<b>Sujet - Title :</b> Reconstruction du bâtiment de Location d'embarcation Pique-Nique Shewenegan	
<b>No. de l'invitation - Solicitation No.</b> 5P201-17-5068	<b>Date</b> 29 août 2017
<b>No de référence de SEAG -GETS Reference No.</b>	
<b>No. de référence du client - Client Reference No. -</b>	
<b>L'invitation prend fin – Solicitation Closes</b>  à – at <b>02:00 PM</b> le – on <b>Mercredi,</b> <b>6 septembre 2017</b>	<b>Fuseau horaire - Time Zone</b>  Heure avancée de l'Est (HAE)
<b>Adresser toute demande de renseignements à : - Address Inquiries to:</b>  Marilyn Bernier - <a href="mailto:Marilyn.Bernier@pc.gc.ca">Marilyn.Bernier@pc.gc.ca</a>	
<b>No de téléphone - Telephone No.</b>  (418) 648-4569	<b>No de FAX: - Fax No.</b>  (418) 648-5392
<b>Destinations des biens, services et construction: Destination of Goods, Services, and Construction:</b>	
<b>Raison sociale et adresse du fournisseur/de l'entrepreneur : Vendor/Firm Name and Address</b>

**MODIFICATION DE SOUMISSION No.1  
AMENDMENT TO TENDER**

Reconstruction of the Shewenegan Picnic boat rental building

**ADDENDA E-01**

**RÉAMÉNAGEMENT - DRAINAGE**  
ÉCHELLE : AUCUNE

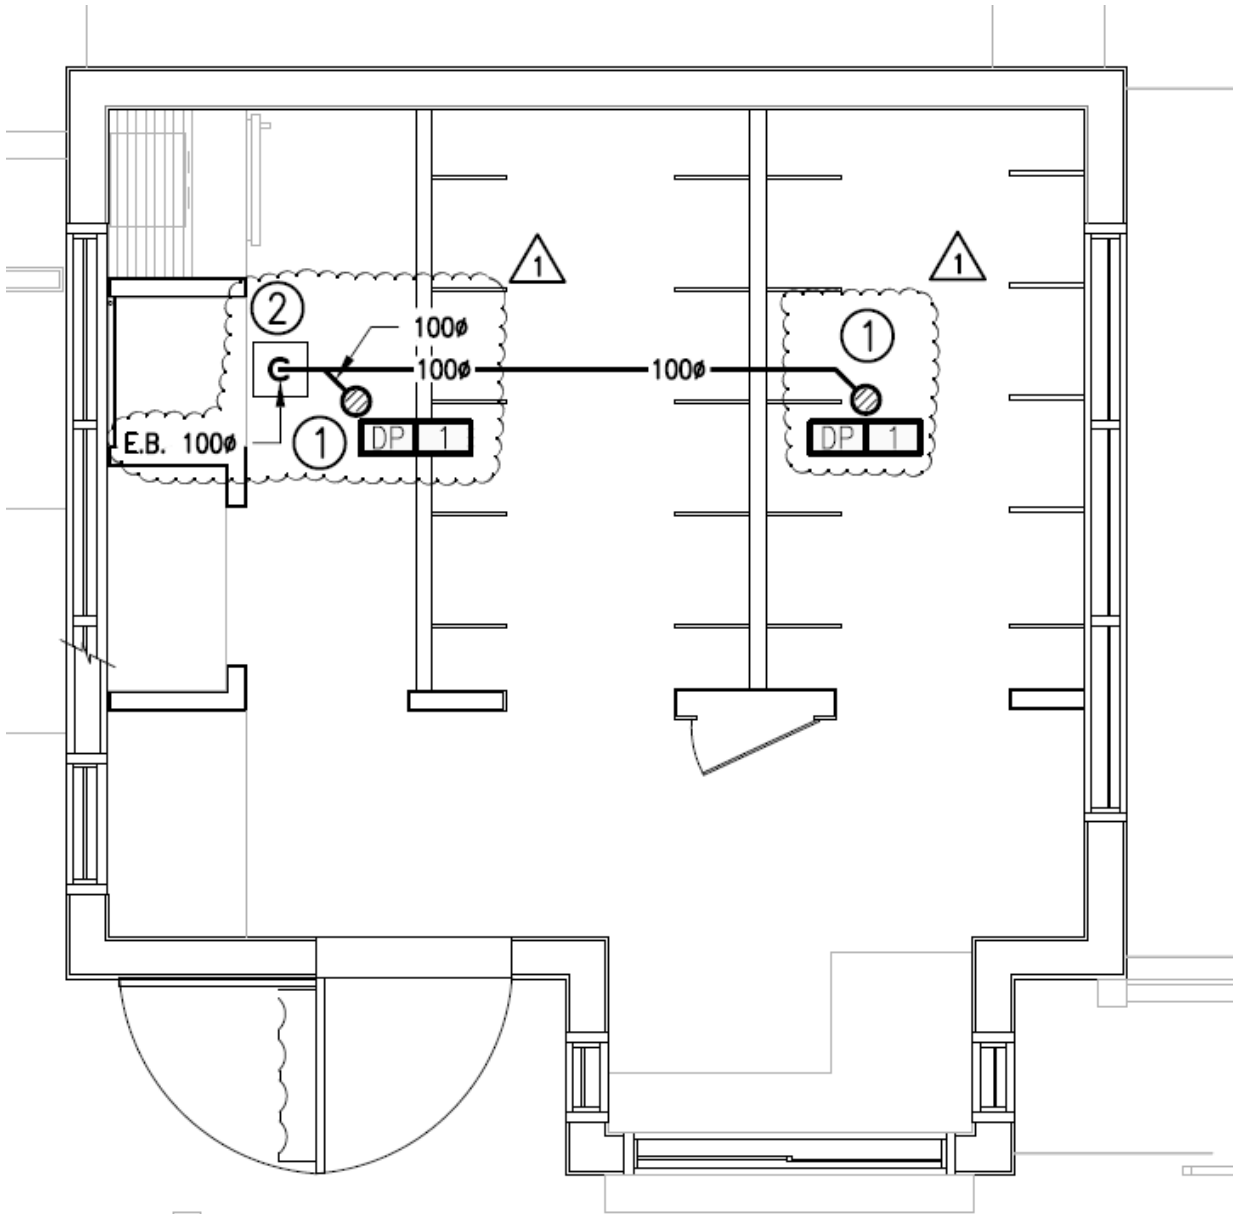
**M01 – RÉAMÉNAGEMENT DRAINAGE**

1. Modification de l'emplacement des drains de plancher DP-1 tel que l'extrait ci-dessous.
